**INFORME DE HITO DE CONTROL
N° 015-2024-OCI/5568-SCC**

**“MEJORAMIENTO DE LA CARRETERA SHUPLUY - PRIMORPAMPA
- BELLAVISTA - ANTA - SAN ISIDRO - PONCOS - KOCHAYOC -
CHACLAHUAIN - ORATORIO - PAMPAMARCA - PUTACA, UBICADO
EN EL DISTRITO DE SHUPLUY, PROVINCIA DE YUNGAY,
DEPARTAMENTO DE ANCASH”**

**HITO DE CONTROL N° 7 - ESTADO SITUACIONAL DE OBRA A
FEBRERO DE 2024.**

Imagen n.º 2
Detalle sección típica de Corte talud con banquetas.

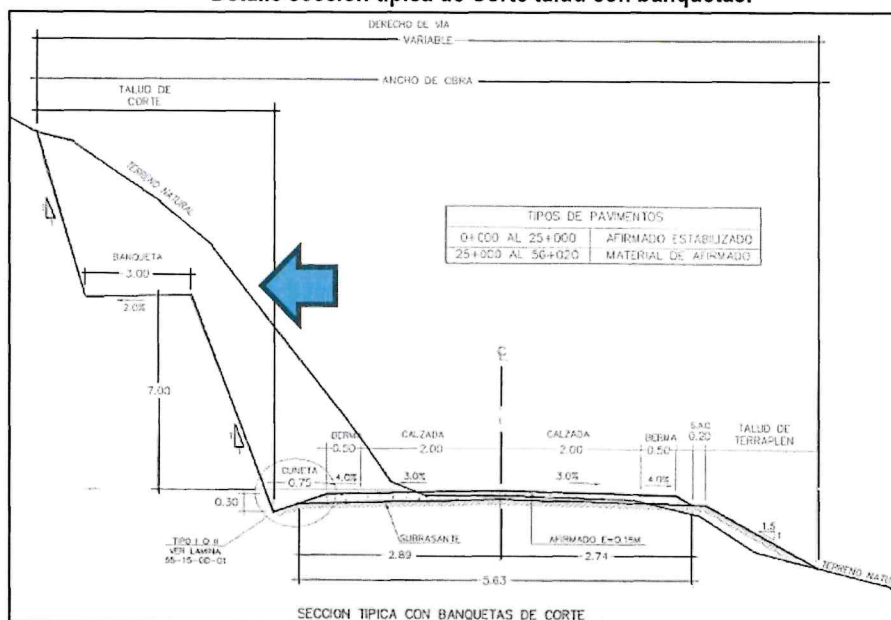
De las fotografías precedentes, se evidencia que los cortes de taludes tienen pendientes pronunciadas, aproximadamente mayores a 75° grados de inclinación, donde se advierte que no se han acondicionado terrazas o banquetas de corte ni sembrado de vegetación típica que puedan asegurar su estabilidad, evidenciándose derrumbes que obstruyen las cunetas existentes en varios tramos, así como la reducción de la calzada de la vía.

Al respecto, el plano de corte de sección típica con código: 55-15-ST-01 del expediente técnico aprobado, detalla que en los taludes con pendientes verticales con alturas mayores e iguales a 7,00 m se deben realizar los cortes horizontales de un ancho de 3,00 m para la conformación de banquetas, tal como se aprecia el detalle siguiente:

La situación expuesta en relación a la obra con contrato resuelto, donde no se han ejecutado terrazas o banquetas de corte, se vienen produciendo derrumbes por la inestabilidad de los taludes; situación que afecta la transitabilidad y seguridad de los usuarios de la vía

Cuando la altura de los taludes sea mayor de 7m (en suelos), o de 10m (en rocas), o según lo especifique el Proyecto y la calidad del material por excavar lo exija, deberán construirse banquetas de corte con pendiente hacia el interior del talud a una cuneta que debe recoger y encauzar las aguas superficiales hacia las áreas donde el talud no sea afectado.

Cuando los taludes excavados, tienen más de 7 m, debido a que implica un riesgo potencial para la integridad física de los usuarios de la carretera, y se presenten síntomas de inestabilidad, se deberán hacer terrazas o banquetas de corte y realizar labores de sembrado de vegetación típica en la zona afectada para evitar la erosión, ocurrencia de derrumbes, o deslizamientos que puedan interrumpir las labores de obra, así como la interrupción del tránsito en la etapa operativa, para evitar aumentar los costos de mantenimiento. En los lugares que se estime conveniente, se deberán construir muros de contención.
